改善箇所説明図

改善の内容

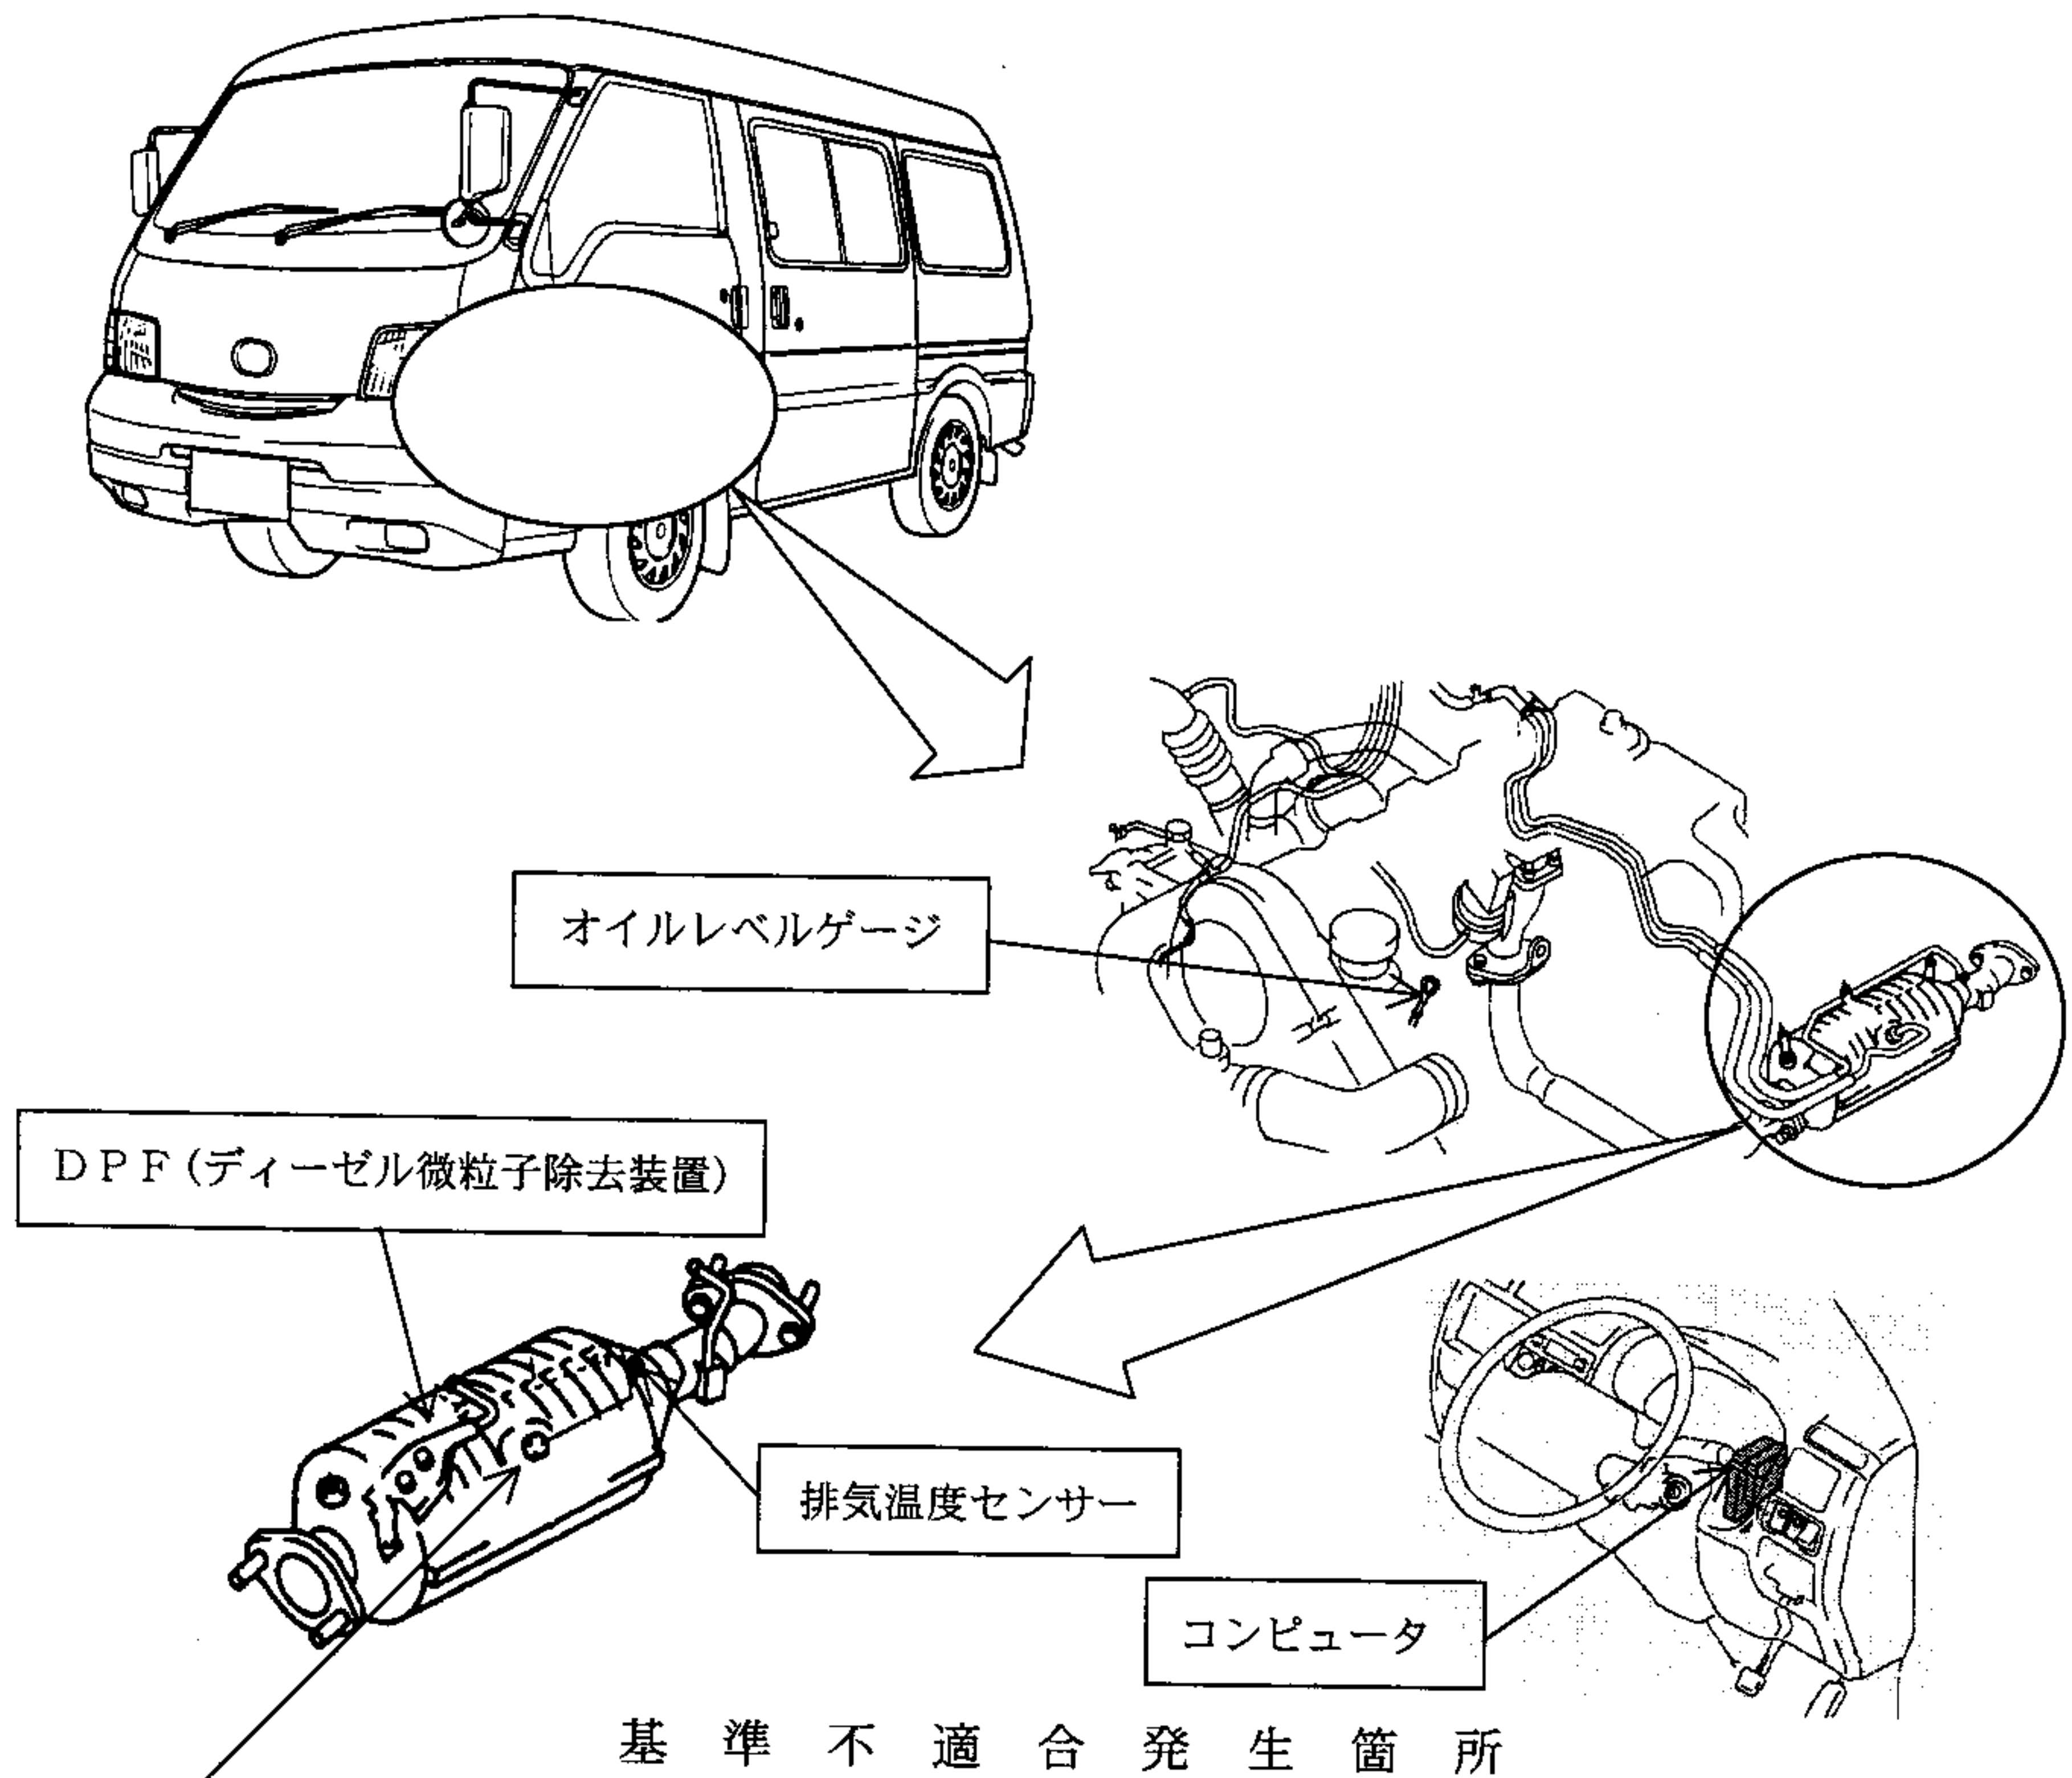
DPF (ディーゼル微粒子除去装置) において、DPF 内に捕集された PM (粒子状物質) の自動除去機能を制御するコンピュータのプログラムが不適切なため、DPF 内の PM の除去が適切にされず、PM が過大に堆積した状態で自動除去機能が作動することがある。そのため、DPF の温度が異常に上昇し、排気温度センサーが損傷してエンジン警告灯が点灯し、最悪の場合、DPF が損傷して PM の排出量が基準値を超えるおそれがある。

全車両、DPF 及び排気温度センサーを点検し、損傷しているものは新品と交換して、コンピュータを対策品と交換する。また、本対策を行うと、使用状況によっては燃料によりエンジンオイルが希釈されるおそれがあるため、エンジンオイルの希釈を点検可能な対策品のオイルレベルゲージに交換するとともに、エンジンオイル量の点検方法を記載したコーションラベルをサンバイザーに貼付し、エンジンオイルを交換して正規の油量に調節する。さらに DPF ランプ点滅時等の措置方法を記載したコーションラベルを対策品と貼り替え、同措置方法及び定期点検について追記した取扱説明書と差し替える。
